BOLETIN INFORMATIVO

MEJORA EN NUESTRO PRODUCTO

HORQUILLA INFERIOR "L" 1506151

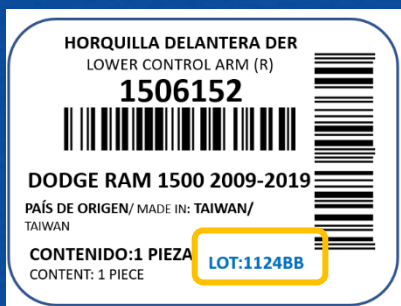
Se mejoro la resistencia del material en la zona de sujeción de la rótula.

Es importante hacer mención que el ajuste en la horquilla puede verse reflejado partir de los lotes 11-24.
